Mission régionale d'autorité environnementale

### Avis sur le projet

**Création de l'hôtel Athletic Resort**  
Commune de Saint-Claude (97120)

N° MRAe: 2024APGUA6

Figure 2 : Plan masse du projet (source étude d'impact page 19)

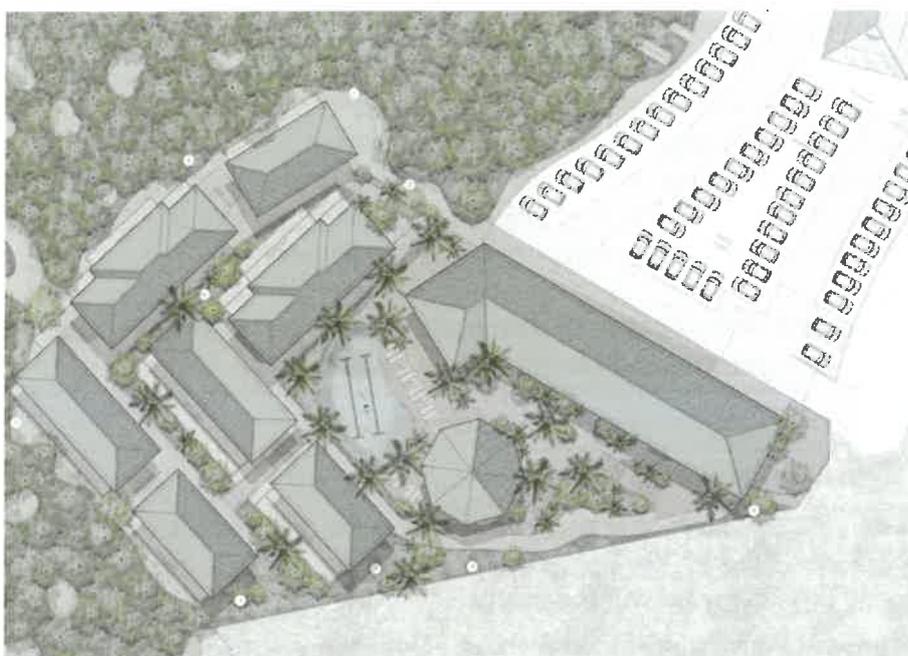
La MRAe constate que la description du projet (pages 17 à 29 de l'étude d'impact) ne prend pas en compte les phases de démolition et de reconstruction de la maison de quartier, condition préalable à la réalisation du projet. La MRAe rappelle que conformément à l'article L.122-1 du Code de l'environnement : *« Lorsqu'un projet est constitué de plusieurs travaux, installations, ouvrages ou autres interventions dans le milieu naturel ou le paysage, il doit être appréhendé dans son ensemble, y compris en cas de fractionnement dans le temps et dans l'espace et en cas de multiplicité de maîtres d'ouvrage, afin que ses incidences sur l'environnement soient évaluées dans leur globalité ».*

**La MRAe recommande de compléter la description du projet en prenant en compte les phases de démolition et de la reconstruction de la maison de quartier.**

Figure 4 : Intégration paysagère du projet (source : étude d'impact, page 16)

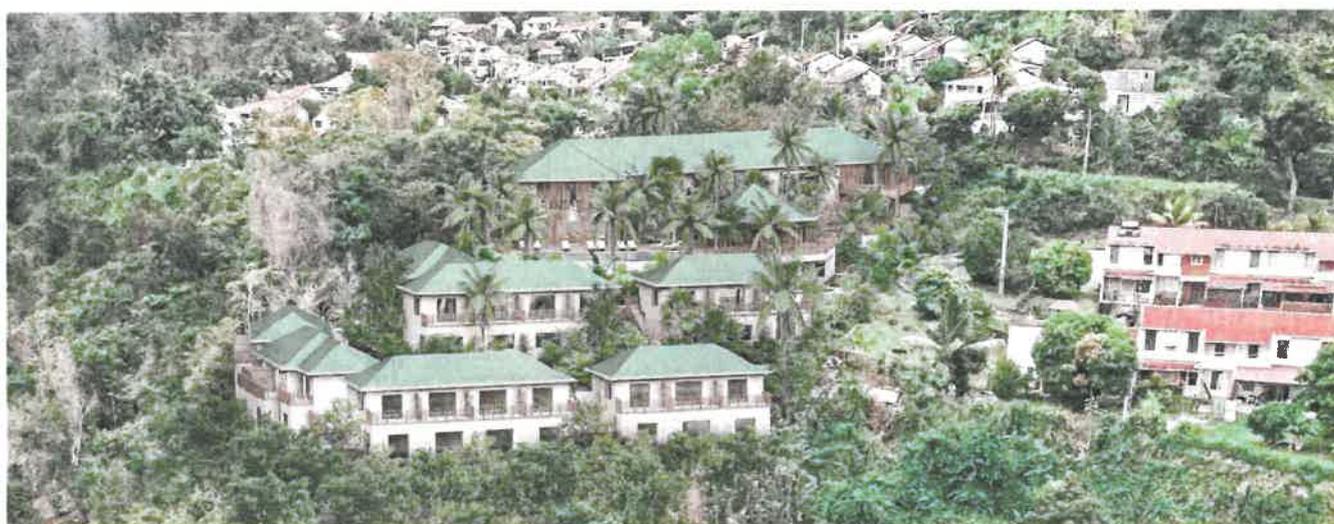
L'impact sur le paysage est jugé moyen alors que le projet induira une importante modification du paysage actuel (page 161 de l'étude d'impact) et que cette modification est irréversible. La MRAe considère que l'impact sur le paysage est sous évalué au regard de l'importance et de la nature de l'effet du projet sur le paysage .

Le photomontage montre que le projet prévoit également l'utilisation de matériaux et de teintes permettant d'améliorer l'intégration du projet dans l'environnement naturel proche. Le rapport indique que l'aménagement paysager du site sera confié à un paysagiste. L'étude d'impact présente un photomontage du projet afin d'apprécier son intégration paysagère
